改善箇所説明図

発電機装置

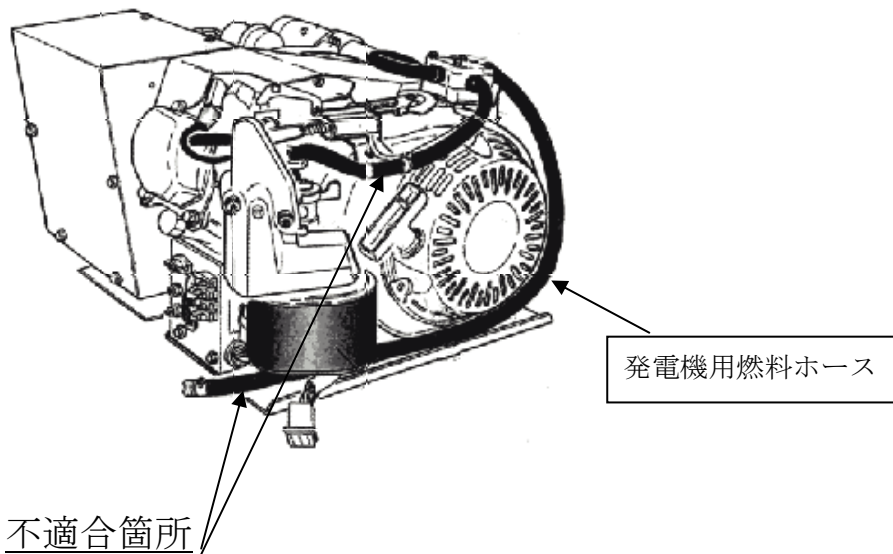
発電機用燃料ホースの材質が不適切なため、ホースが早期に劣化するものがある。そのため、そのまま使用を続けると燃料ホースにひび割れが発生して燃料漏れを起こし、最悪の場合、火災に至るおそれがある。

改善の内容：全車両、当該燃料ホースを対策品に交換する。
